## RD7n – Requalification entre Cazan et accès à Pont-Royal

**COMPLEMENTS SUR LES ENGAGEMENTS VIS-A-VIS DES PRECONISATIONS  
DE L'AGENCE REGIONALE DE SANTE (ARS)  
ET DE LA DIRECTION DEPARTEMENTALE DES TERRITOIRES ET DE LA MER (DDTM)**

## REUNION AVEC LE GESTIONNAIRE DU RESEAU AEP ET STATION DE CAPTAGE

**Objet :** Demande de déclaration – Projet de requalification entre Cazan et Pont-Royal RD7n sur le territoire des communes de Mallemort et de Vernègues

### POINT 1 – RESEAUX AEP DANS LES EMPRISES TRAVAUX

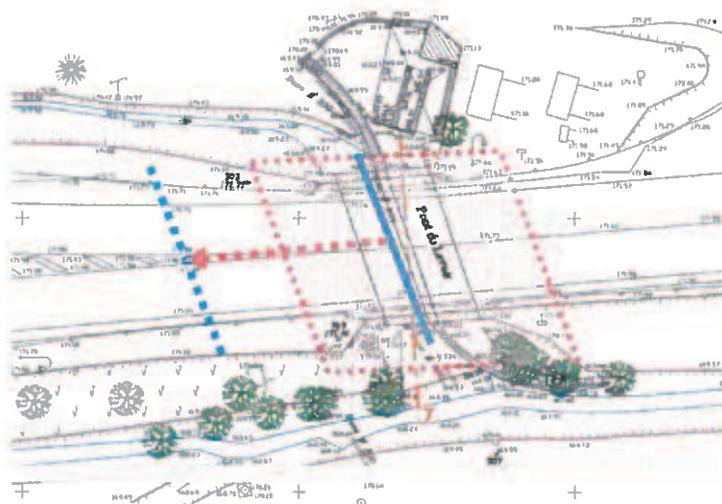
Le gestionnaire rectifie les informations fournies dans les réponses DT, et précise l'implantation réelle de son réseau existant. Le CD13 (AEB/SOA) indique les réseaux susceptibles de gêner la réalisation des travaux, qui seront à déplacer définitivement ou dévier provisoirement.

- Conduite principale AEP sous pression empruntant l'arche Sud → à **déplacer définitivement** en dehors de l'ouvrage, et de l'emprise des tirants

⇒ solution technique envisageable par le gestionnaire : traversée sous chaussée au sud de l'ouvrage.

⇒ phasage : le déplacement devra être réalisé avant le début des travaux sur ouvrage

#### b. Pont des Taïades

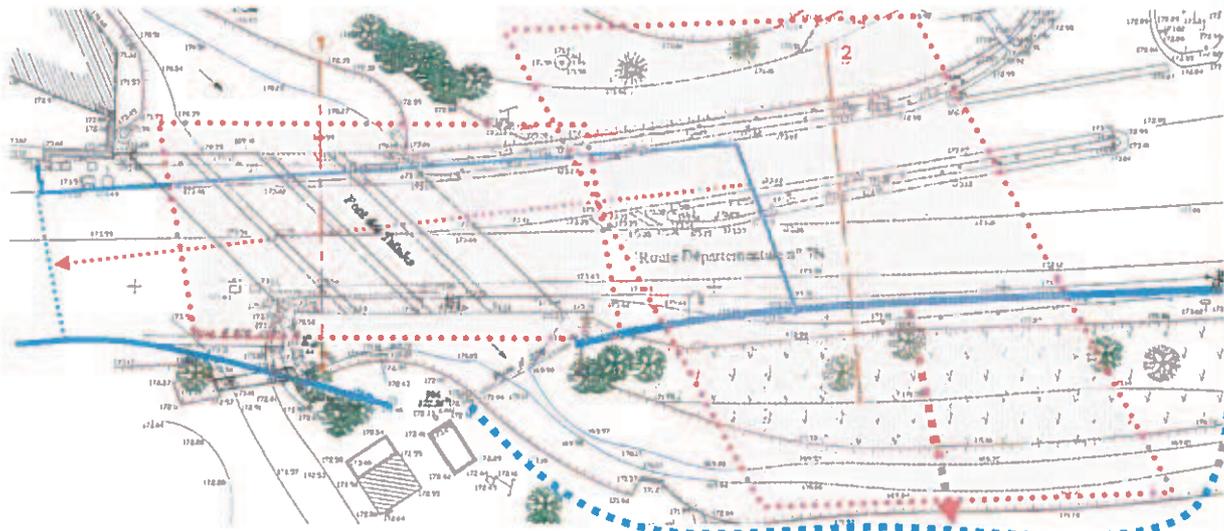
- Conduite principale AEP sous pression, provenant de la station de captage, et longeant la RD7n en rive Est, dans l'emprise du futur ouvrage → à **déplacer provisoirement** en dehors des emprises de terrassement

⇒ solution technique envisageable par le gestionnaire : conduite provisoire pendant la durée du chantier (environ 10 mois), au départ de la station de captage, à faire transiter en rive droite du ruisseau.

En phase définitive, la conduite reprendra sa place en bordure de RD7n. Le CD13 prévoira un fourreau sous trottoir sur ouvrage dans le cadre de ses travaux.
